# Adviescommissie praktijktoepassing brandveiligheidsvoorschriften

## ADVIES

Registratienummer: 1408  
Betreft: Brandwerendheid vluchtroutes woontoren  
Trefwoorden: Bouwbesluit 2012, nieuwbouw, gelijkwaardigheid, woongebouw, wbdbo, compartimentering, vluchtroute,  
Datum: 22 oktober 2014  
Status: *Definitief*

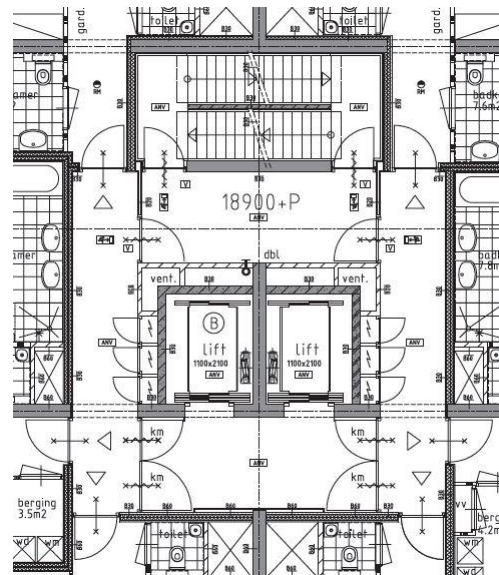
1. De vereiste 60 minuten brandwerende brandscheiding tussen de lifthal van de brandweerlift en de woningen is uitgevoerd als 2x30 minuten brandwerende scheidingen. De brandweer vindt dit niet gelijkwaardig aan de prestatie-eis;

1. Mag de -conform artikel 2.84 lid 1- vereiste 60 minuten brandwerende scheidingsconstructie tussen een woning en een liftschacht van de brandweerlift worden uitgevoerd als een optelling van twee scheidingsconstructies met elk 30 minuten brandwerendheid?

*Antwoord:* dat mag.

*Principeplattegrond gemeenschappelijke verkeersruimten en woningtoegangen appartementen*

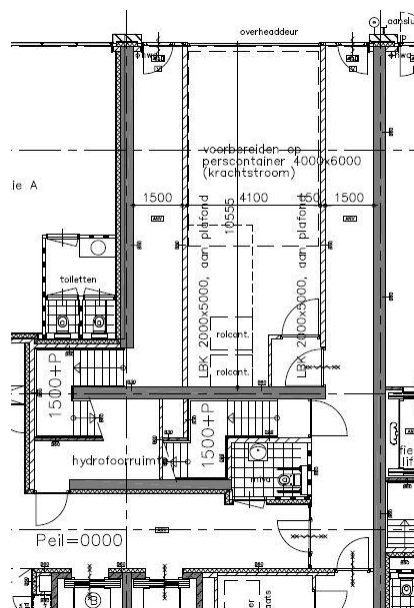
2. De twee onafhankelijke vluchtroutes vanuit de woningtoegangen komen altijd samen in een gezamenlijk brandwerend voorportaal dat twee onafhankelijke trappenhuisen ontsluit. De brandweer vindt dat er twee afzonderlijke voorportalen moeten zijn om twee onafhankelijke vluchtroutes te kunnen waarborgen;

3. Langs de boven-elkaar-liggende voorportalen voor de trappenhuisen (rooksluizen) loopt een leiding- en ventilatieschacht waarin zich de droge blusleiding bevindt. In de schacht bevinden zich doorvoeringen voor de aansluiting van de droge blusleiding en ventilatieroosters. Deze doorvoeringen naar het voorportaal zijn niet brandwerend uitgevoerd waardoor de boven-elkaar-

liggende voorportalen niet brand- /rookwerend van elkaar zijn afgescheiden. De brandweer vindt dat brand-/rookwerendheid ook tussen boven-elkaar-liggende voorportalen gewaarborgd moet zijn.

2. Mogen de twee onafhankelijke vluchtroutes, die conform artikel 2.106 lid 3 door dezelfde ruimte voeren, bij elkaar komen in de gezamenlijke rooksluis die toegang verschaft tot de beide onafhankelijke vluchtrap-  
penhuizen (wokkeltrappenhuis)? Indien het antwoord op de vorige vraag ontkennend is, kan de gegeven situatie dan alsnog worden geaccepteerd op basis van gelijkwaardigheid?

3. Is de vluchtveiligheid vanuit de woningen op alle verdiepingen in voldoende mate geborgd als de boven-elkaar-liggende sluisen vóór het trappenhuis niet onderling, conform artikel 2.107 lid 2, 30 minuten van elkaar gescheiden zijn door de aanwezigheid van de leiding- en ventilatieschachten langs de boven- elkaar-liggende sluisen?

*Antwoord:* Deze casus voldoet op dit punt niet aan de prestatie-eisen en gelijkwaardigheid is onvoldoende onderbouwd. De adviescommissie is echter van mening dat de vluchtroutes naar de onafhankelijke trappenhuizen een veiligheid bieden die ten minste gelijkwaardig is aan hetgeen door de wetgever wordt beoogd.

*Antwoord:* De adviescommissie is van mening dat de casus op dit punt gelijkwaardig is indien in de schachten geen brand kan ontstaan. Het is dan wel essentieel dat de afwezigheid van brand voldoende geborgd is tussen de schacht en ruimten waar wel brand kan ontstaan, zoals technische ruimten.

De bij de vragen 2 en 3 gepresenteerde gelijkwaardigheden hebben het gelijkwaardig veilige gebruik voor het vluchten van het voorportaal van de trappenhuizen gemeenschappelijk. De adviescommissie is van mening dat de gecombineerde gelijkwaardigheid aanvullend moet worden onderbouwd, waarbij ten minste de kans op hinder in of niet beschikbaar zijn van het voorportaal en de consequenties daarvan moeten worden meegewogen.

*EBV's begane grond linkerkern*

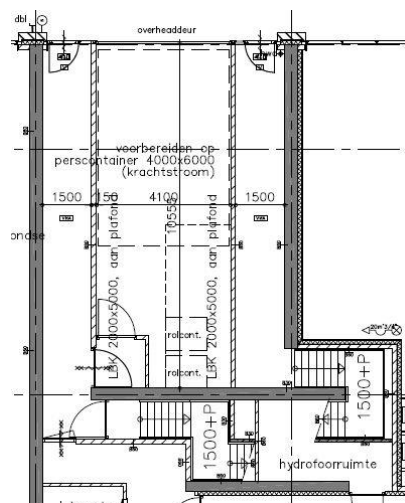
- de trappenhuizen op de begane grond monden uit in een gemeenschappelijke verkeersruimte die is uitgevoerd als extra beschermde vluchtroute (EBV) en voert naar de uitgang in de gevel langs het aansluitende terrein. Op dit laatste horizontale stuk van de vluchtroute komen deuren uit van aansluitende ruimten die onderdeel uitmaken van een brandcompartiment. De brandweer is van mening dat ter plaatse van de uitgangen van de brandcompartimenten die uitkomen op deze EBV ook rooksluizen met een lengte van ten minste 2 m gerealiseerd moeten worden.

4. Moet ook op de begane grond, conform artikel 2.107 lid 6, een sluis van ten minste 2 m aanwezig zijn ter plaatse van de uitgangen van ruimten van brandcompartimenten die uitkomen op de EBV die de verbinding vormt tussen het trappenhuis en het aansluitende terrein? Of kan een sluis achterwege blijven omdat er op de begane grond niet in de richting van het trappenhuis gevlucht zal worden?

*Antwoord:* Er hoeft geen sluis te zijn, omdat niet in de richting van het trappenhuis gevlucht zal worden.
